高浜発電所第1、2号機審査資料	
資料番号	1 改4
提出年月日	2023年6月5日

高浜発電所1号機及び2号機
設計及び工事計画認可申請の概要
(1、2号機 使用済燃料ピットの未臨界性評価変更)

【審査会合における指摘事項の回答】

2023年5月18日実施の審査会合における指摘事項の回答

図3-1 実効増倍率評価結果(1/2)※

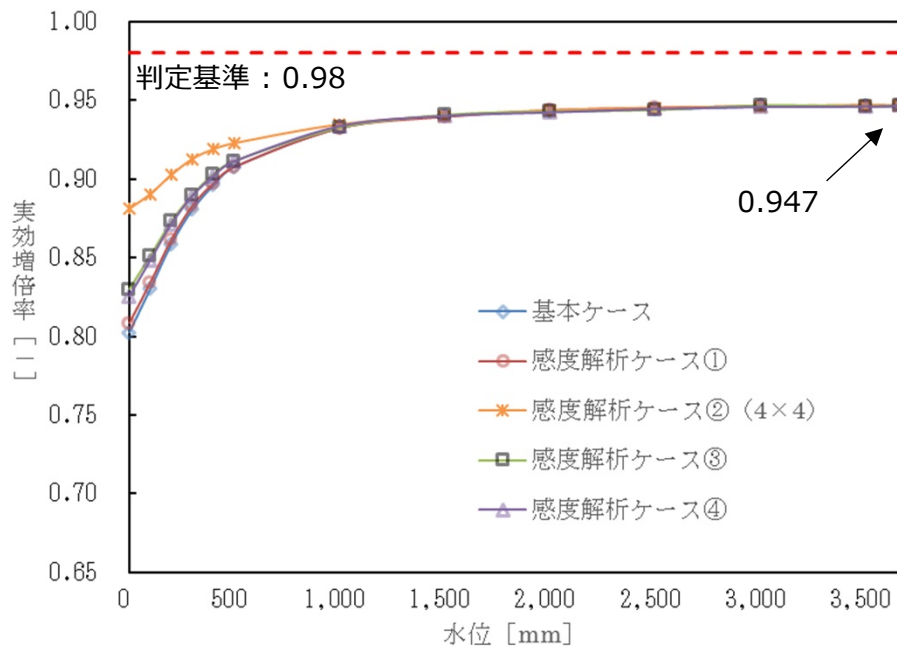
〔コメントNo. 3〕 塩素を考慮しない体系での評価結果を示すこと。 . . . 13

- 塩素を考慮しない体系における基本ケースの実効増倍率は、図3-1のとおり冠水状態において最大値0.947となり、水位が低下するに伴い、単調に減少している。最大値に、不確定性0.0115を考慮した値は0.959であり、判定基準（0.98以下）を満足している。
- コメントNo.2で述べた通り、冠水～1000mmの範囲においては、冠水時の不確定性を用いることは妥当であり、それよりも水位が低い状態では実効増倍率は大きく低下していることから、不確定性を考慮した場合においても実効増倍率は冠水時が最大となる。
- また、各感度解析ケースにおいても基本ケースと同様に、実効増倍率は冠水が最大値となり、水位が低下するに伴い単調に減少し、特異な傾向を示さないことを確認している。
- 以上より、塩素を考慮しない体系において、燃焼度や中性子吸収体の有無を考慮せずに大規模漏えい時においても臨界を防止できることを確認した。
